## **Aktualisierte Informationen – Sicherheitsmitteilung**

### **MR-Systeme mit 60-cm-Magnetöffnung**

Ein Defekt der Quadrature Body Spule kann zu einer Freilegung scharfer Kanten führen.

Juli 2025

Abbildung 1. Position der Dichtung der Quadrature Body Spule

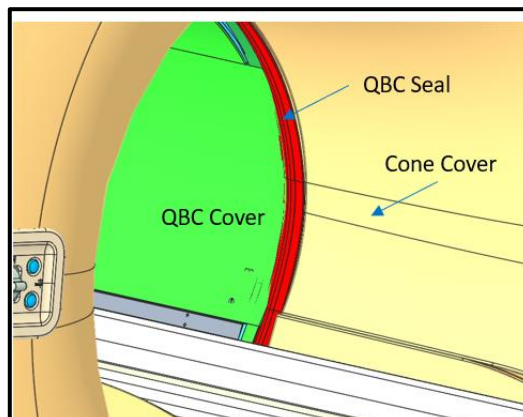
Durch einen Dichtungskleber-Defekt der Quadrature Body Spule können scharfe Kanten entstehen, die mit Patienten in Kontakt kommen können. Die Dichtung der Quadrature Body Spule (QBC Seal) kann sich lockern, wenn der Patiententisch horizontal in die Öffnung des Systems hinein- und herausbewegt wird. Die Dichtung der Quadrature Body Spule (QBC Seal) (Abbildung 1) besteht aus Gummi, ist zwischen der Konusabdeckung (Cone Cover) und der Abdeckung der Quadrature Body Spule (QBC Cover) eingeklebt und soll verhindern, dass scharfe Kanten der Abdeckung der Quadrature Body Spule (QBC Cover) den Patienten während einer Untersuchung berühren.

- Im Rahmen der Vorbereitung vor einem Patientenscan:
  - Die Dichtung der Quadrature Body Spule zwischen der Konusabdeckung und der Abdeckung der Quadrature Body Spule auf mögliches Ablösen überprüfen.
  - Wenn festgestellt wird, dass sich die Dichtung der Quadrature Body Spule gelöst oder gelockert hat, **die Spule sofort außer Betrieb nehmen**.
  - An Ihren Ansprechpartner beim Philips Kundendienst wenden.
- Wenn sich die Dichtung der Quadrature Body Spule während eines Patientenscans lockert:
  - Den Scan umgehend beenden** und den Patienten vom System entfernen.
  - An Ihren Ansprechpartner beim Philips Kundendienst wenden.
- Geben Sie diese Sicherheitsmitteilung an alle Anwender des Geräts weiter, damit diesen das Problem bekannt ist.
